**AVIS RELATIF A LA PROTECTION
CONTRE LES EVENTUELS EFFETS NOCIFS ET NUISANCES
PROVOQUES PAR LES RAYONNEMENTS NON IONISANTS
GENERES PAR DES ANTENNES EMETTRICES STATIONNAIRES**

Commune : GEMBLOUX - Exploitant : PROXIMUS

Référence exploitant : 81GRL_02

Rapport n° 2043 / 2023

Figure 1 : Vue en plan des lieux de séjour et des points de contrôle

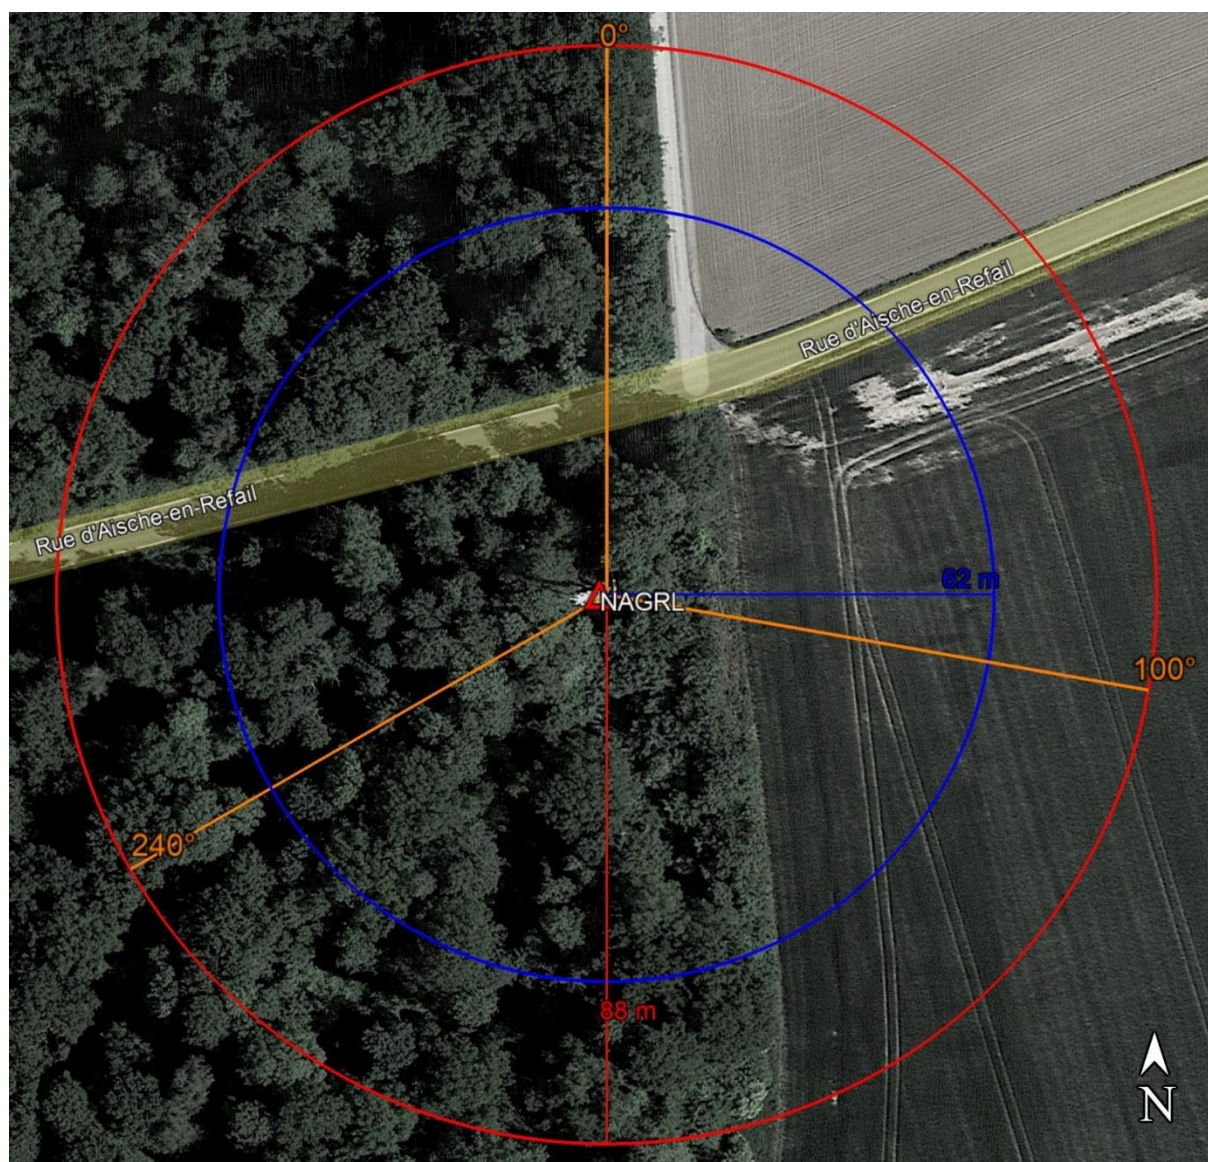
N° point de contrôle	LS	Atténuation (dB)	Indice d'exposition relatif à la limite par installation IE_i
Aucun lieu de séjour ne se trouve dans la zone où la limite d'immission pourrait être atteinte

En ce qui concerne les antennes de l'installation mentionnées dans le tableau 1, la distance maximale à laquelle la limite pourrait être atteinte, à l'extérieur, est égale à 97,6 m. S'il n'y a pas de LS à une distance inférieure, les antennes respectent forcément la limite d'immission.

Dans le cas des LS situés à l'intérieur des bâtiments, une atténuation d'obstacle est prise en compte et il en résulte que la distance maximale à laquelle la limite pourrait être atteinte se réduit à 69,1 m.

Figure 2 : Vue en plan des installations d'antennes dans un rayon de 300 mètres autour de l'installation faisant l'objet de la demande d'avis

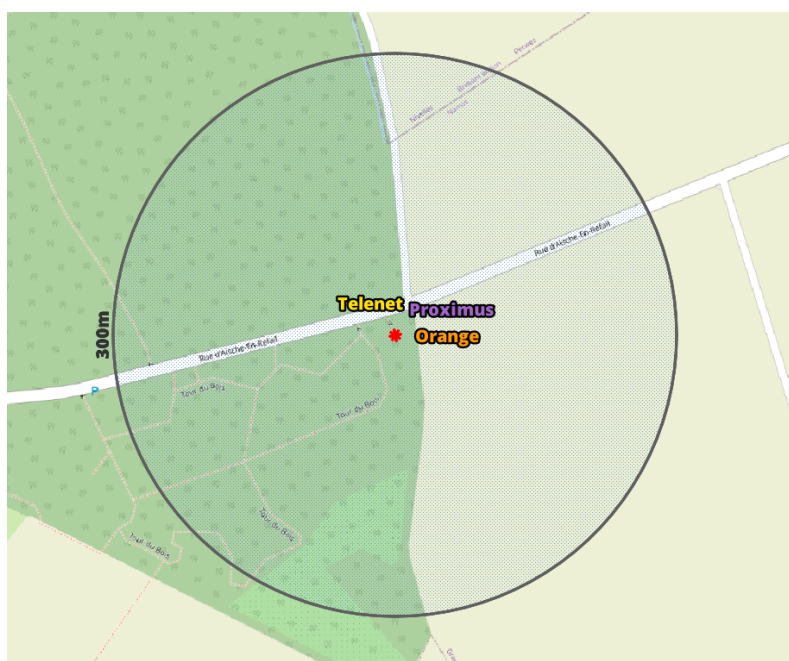
Compte tenu du nombre d'installations localisées dans la figure 2, il apparaît que l'intensité du rayonnement électromagnétique généré, dans les lieux de séjour situés à proximité de l'installation référencée dans le paragraphe 2, par l'ensemble des antennes émettrices stationnaires de l'ensemble des exploitants du même site d'antennes émettrices stationnaires respecte la limite fixée à l'article 4, § 2 du décret.
